Stadt Landau in der Pfalz

Bebauungsplan
„G 1 Landau Südwest, 2. Teiländerung,
Ecke Hagenauer Straße und Wollmesheimer Höhe“

Beteiligung der Behörden gemäß § 4 Abs. 1 BauGB und der Nachbargemeinden gemäß § 2 Abs. 2
BauGB

Synopse vom 11.05.2021
zur
Vorentwurfsfassung vom November 2020

<table><tr> <td>ATVh-Ba:</td> <td colspan="2">Kein aktiver Auftrag</td> <td>ATVh-Nr.:</td> <td colspan="2">Kein aktiver Auftrag</td> </tr><tr> <td>Genehmigung:</td> <td>VsB:</td> <td>0541A</td> <td>Sticht:</td> <td colspan="2">Lageplan</td> </tr></table>

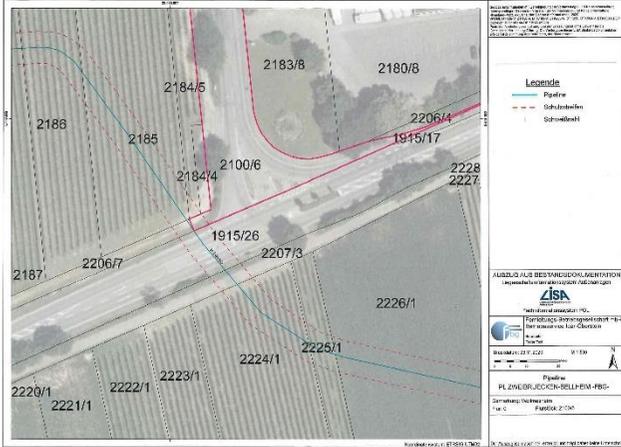
Nr. 2	Deutsche Telekom Technik GmbH Pirmasenser Str. 65, 67655 Kaiserslautern	<p>Stellungnahme vom 25.11.2020; 498-20/NWKL/AS</p> <p>Im Planbereich befinden sich Telekommunikationslinien der Telekom, wie aus beigefügtem Plan ersichtlich ist.</p> <p>Bei der Bauausführung ist darauf zu achten, dass Beschädigungen der vorhandenen Telekommunikationslinien vermieden werden und aus betrieblichen Gründen (z. B. im Falle von Störungen) der ungehinderte Zugang zu den Telekommunikationslinien jederzeit möglich ist. Insbesondere müssen Abdeckungen von Abzweigkästen und Kabelschächten sowie oberirdische Gehäuse soweit frei gehalten werden, dass sie gefahrlos geöffnet und ggf. mit Kabelziehfahrzeugen angefahren werden können.</p>	<p>Die Deutsche Telekom Technik GmbH teilt mit, dass sich im Plangebiet Telekommunikationslinien befinden.</p> <p>Die umlaufenden Leitungen werden beim Bauvorhaben entsprechend berücksichtigt, um Beschädigungen zu vermeiden. Ein entsprechender Hinweis hierzu sollte in die Textfestsetzungen in Teil C Allgemeine Hinweise und Empfehlungen aufgenommen werden.</p> <p>Gemäß der getroffenen Rücksprache von Herrn Kramatschek (Projektleiter und -koordinator der Hornbach-Stiftung Immobilien GmbH) mit Herrn Thines von der Deutschen Telekom Technik GmbH am 10.12.2020 wird der beste-</p>	+	Die Textfestsetzungen werden in Teil C Allgemeine Hinweise und Empfehlungen um einen Hinweis zum Schutz von Telekommunikationsleitungen ergänzt.

LFD. NR.	BEHÖRDE	STELLUNGNAHMEN BEHÖRDE	STELLUNGNAHME DER VERWALTUNG	+/-	VORSCHLAG ABWÄGUNGS- ERGEBNIS
		<p>Bei Konkretisierung Ihrer Planungen durch einen Bebauungsplan ist eine Planauskunft und Einweisung von unserer zentralen Stelle einzufordern:</p> <p>Deutsche Telekom Technik GmbH Zentrale Planauskunft Südwest Chemnitzer Str. 2 67433 Neustadt a.d. Weinstr. E-Mail: planauskunft.suedwest@telekom.de</p> <p>Die Kabelschutzanweisung der Telekom ist zu beachten.</p> <p>Sollte an dem betreffenden Standort ein Anschluss an das Telekommunikationsnetz der Telekom benötigt werden, bitten wir zur Koordinierung mit der Verlegung anderer Leitungen rechtzeitig, sich mit uns in Verbindung zu setzen.</p>	<p>hende Hausanschluss rückgebaut. Im Zuge der Realisierung des Planungsvorhabens werden die entsprechenden Hausanschlüsse für den Lebensmittelmarkt und die Wohngebäude neu beantragt.</p>

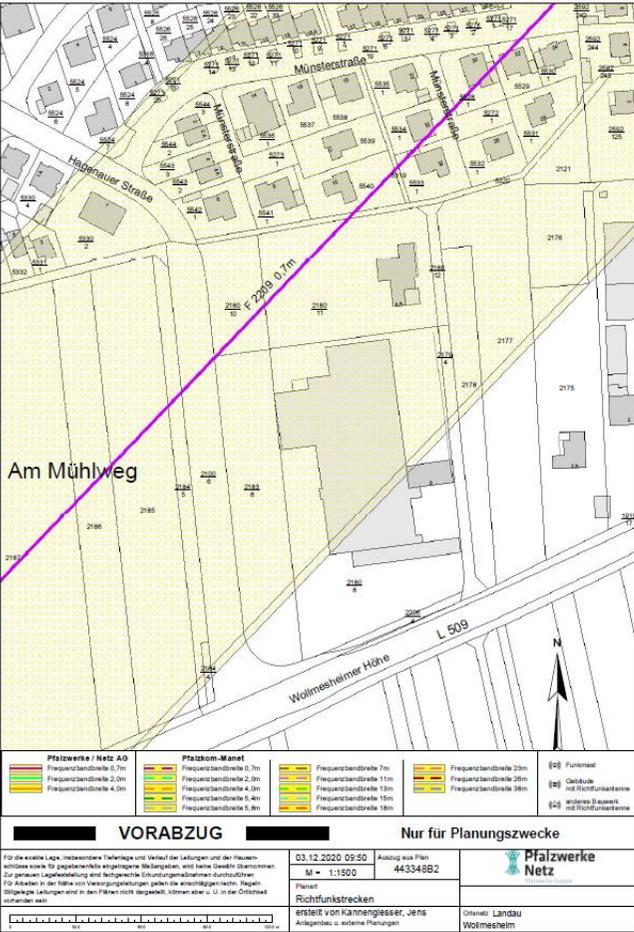
LFD. NR.	BEHÖRDE	STELLUNGNAHMEN BEHÖRDE	STELLUNGNAHME DER VERWALTUNG	+/-	VORSCHLAG ABWÄGUNG- ERGEBNIS
		<p>Gegebenenfalls können sich im Rahmen des Leistungsfähigkeitsnachweises auch Änderungen an der bestehenden Einmündung ergeben, die dann auch Auswirkung auf den räumlichen Geltungsbereich des Bebauungsplanes haben könnten.</p> <p>Aufgrund des oben ausgeführten kann seitens des Landesbetriebes Mobilität Speyer dem nun vorgelegten Bebauungsplan zum jetzigen Zeitpunkt nicht zugestimmt werden.</p> <p>Sobald der Leistungsfähigkeitsnachweis vorliegt werden wir die Sachlage erneut prüfen und Stellung nehmen.</p> <p>Im Übrigen teilen wir Ihnen bereits jetzt folgende Punkte mit, die dann im weiteren Verfahren zu berücksichtigen wären:</p> <ol style="list-style-type: none"> 1. Das Baugebiet befindet sich außerhalb des Erschließungsbereiches der Ortsdurchfahrt Dies bedeutet, dass gemäß § 22 Abs.1 Landesstraßengesetz, mit Hochbauten jeglicher Art (z. B. Garagen, Nebenanlagen) grundsätzlich ein Abstand von 20 m zum äußeren 	<p>auf der L 509 sowie auf der Hagenauer Straße, wodurch der Knotenpunkt in der abendlichen Spitzenstunde nicht mehr ausreichend leistungsfähig ist. Im Prognose-Planfall A wird das Neue Stadtquartier Südwest mit 850 Wohneinheiten und zwei Anbindungen an die L 509 unterstellt. Dadurch erhöht sich zwar das Verkehrsaufkommen auf der L 509, nicht aber am Knotenpunkt L 509 / Hagenauer Straße.</p> <p>Der Prognose-Planfall B bezieht zusätzlich das hier in Rede stehende Vorhaben (Lebensmittelmarkt mit 2.100 m² Verkaufsfläche plus 64 Wohneinheiten) ein. Aufgrund der Verkehrszunahmen hierdurch ist der Knotenpunkt L 509 / Hagenauer Straße zu der morgendlichen wie auch abendlichen Spitzenstunde nicht mehr ausreichend leistungsfähig. Dahingegen bleibt die L 509 bei allen betrachteten Fällen hinreichend leistungsfähig. Die Verschlechterung der Leistungsfähigkeit des Knotenpunktes L 509 / Hagenauer Straße resultiert aus der Wartezeit der Linksabbieger von der Hagenauer Straße auf die L 509 in Richtung Landau.</p> <p>Für die Planung ergeben sich dadurch folgende Ansätze:</p> <ul style="list-style-type: none"> • Sicherstellung einer funktionalen Erschließung / Anbindung des Lebensmittelmarktes für Fußgänger und Radfahrer zu den bestehenden und geplanten Wohnbauflächen zur Stärkung des Umweltverbundes und zur Reduzierung des Kfz-Verkehrsaufkommens • Überprüfung der Einbindung des Lebensmittelmarktes in das ÖPNV-Netz der Stadt Landau zur Stärkung des Umweltverbundes und zur Reduzierung des Kfz-Verkehrsaufkommens • Aufteilung der Mischspur in der Hagenauer Str. in der Zufahrt zur L509 in zwei getrennte Fahrspuren (für Links- und Rechtseinbieger) • Sicherstellung, dass durch den Rückstau in der Hagenauer Str. auch zu den Spitzenstunden die Zufahrt zum Betriebsgelände nicht eingestaut wird <p>Vom Ingenieurbüro Dilger wurde die Verkehrsplanung zur Realisierung der zweiten Fahrspur in Abstimmung mit der Stadt Landau und dem LBM erstellt. Die Planung wird entsprechend in die Planzeichnung des Bebauungsplans übernommen werden.</p> <p>Den Forderungen zum einzuhaltenden Abstand von baulichen Anlagen vom Fahrbahnrand der L 509 (Einhaltung der Bauverbotszone) wird grundsätzlich</p>

LFD. NR.	BEHÖRDE	STELLUNGNAHMEN BEHÖRDE	STELLUNGNAHME DER VERWALTUNG	+/-	VORSCHLAG ABWÄGUNGS- ERGEBNIS
		<p>befestigten Rand der Fahrbahn der L 509 eingehalten werden muss. Hinsichtlich des Marktes selbst wurde bereits einer Verringerung der Bauverbotszone auf 12 m zugestimmt</p> <p>Für Werbeanlagen, die gemäß § 24 Landesstraßengesetz den Hochbauten und baulichen Anlagen gleichzusetzen sind gilt die Bauverbotszone weiterhin.</p> <p>Sollen Werbeanlagen in einer Entfernung bis zu 40 m parallel der L 509 errichtet werden so bedarf es gemäß § 23 Landesstraßengesetz vorab der Zustimmung / Genehmigung des Landesbetriebes Mobilität Speyer.</p> <p>2. An der Einmündung der Hagenauer Straße in die L 509 ist ein Sichtdreieck gemäß RAL 2012/RASt06 in den Bebauungsplan einzutragen und dauerhaft ab einer Höhe von 0,80 m freizuhalten.</p> <p>3. Der Verkehr auf der klassifizierten Straße darf nicht beeinträchtigt / gefährdet werden (z.B. durch Blendung). Dies ist mit geeigneten Mitteln dauerhaft sicherzustellen.</p> <p>4. Das Lichtprofil ist ebenfalls dauerhaft freizuhalten.</p> <p>5. Der L 509 darf kein zusätzliches Oberflächenwasser zugeführt werden.</p> <p>6. Des weiteren hat die Stadt Landau durch entsprechende Festsetzungen in der Planurkunde bzw. in den textlichen Festsetzungen zum o.g. Bauleitplan den Erfordernissen des § 1 Abs. 6 Nr. 1 und 7 i.V.m. § 9 Abs. 1 Nr. 24 BauGB zum Schutz vor schädlichen Umwelteinwirkungen im Sinne des Bundesimmissionsschutzgesetzes sowie zum Schutz vor solchen Einwirkungen oder zur Vermeidung bzw. Minderung solcher Einwirkungen, für die zu treffenden baulichen und sonstigen technischen Vorkehrungen im Innen- und Außenwohnbereich in ausreichendem Maß Rechnung zu tragen. Die hierzu erforderlichen Nachweise sind durch die Träger der Bauleitplanung in eigener Verantwortung zu erbringen. Sie trägt die Gewähr für die Richtigkeit der schalltechnischen Beurteilung. Die Stadt hat mit der Festsetzung bzw. Durchführung der infolge der Bauleitplanung erforderlichen Lärmschutzmaßnahmen auch</p>	<p>entsprochen. Für den Lebensmittelmarkt erteilte der LBM bereits eine Ausnahme genehmigung zur Unterschreitung der Bauverbotszone bis auf 12 Meter.</p> <p>Der Vorhabenträger stimmt sich derzeit mit dem LBM zu den Möglichkeiten der Errichtung der Werbeanlagen innerhalb der Bauverbotszone ab. Resultate liegen diesbezüglich noch nicht vor, sodass hierauf erst im weiteren Verfahren eingegangen werden kann.</p> <p>Da der Knotenpunkt L 509 / Hagenauer Straße überplant wird, sollte die Planung inklusive der geforderten Sichtdreiecke informativ in die Planzeichnung des Bebauungsplans übernommen werden.</p> <p>Die Ausführungen unter Punkt 3 sollten in die Textfestsetzungen in Teil C Allgemeine Hinweise und Empfehlungen aufgenommen werden.</p> <p>Die Ausführung unter Punkt 4 sollte ebenfalls in die Textfestsetzungen in Teil C Allgemeine Hinweise und Empfehlungen aufgenommen werden.</p> <p>Das Entwässerungskonzept sieht nicht vor, dass der L 509 zusätzliches Oberflächenwasser zugeführt wird. Auch dies sollte ergänzend in die Textfestsetzungen in Teil C Allgemeine Hinweise und Empfehlungen aufgenommen werden.</p> <p>Das schalltechnische Gutachten für dieses Projekt vom Büro Kohnen Berater & Ingenieure GmbH & Co. KG wurde im weiteren Verfahren um die Beurteilung des Verkehrslärms ergänzt. Demnach wird die Schallschutzmaßnahme SM 7 – schallgedämmte Lüftungseinrichtungen festgesetzt, um den Lärmschutz der Wohngebäude vor dem Verkehrslärm der Hagenauer Straße zu erreichen. Im Zusammenhang mit dem Verkehrslärm der L 509 werden keine Schallschutzmaßnahmen erforderlich.</p>
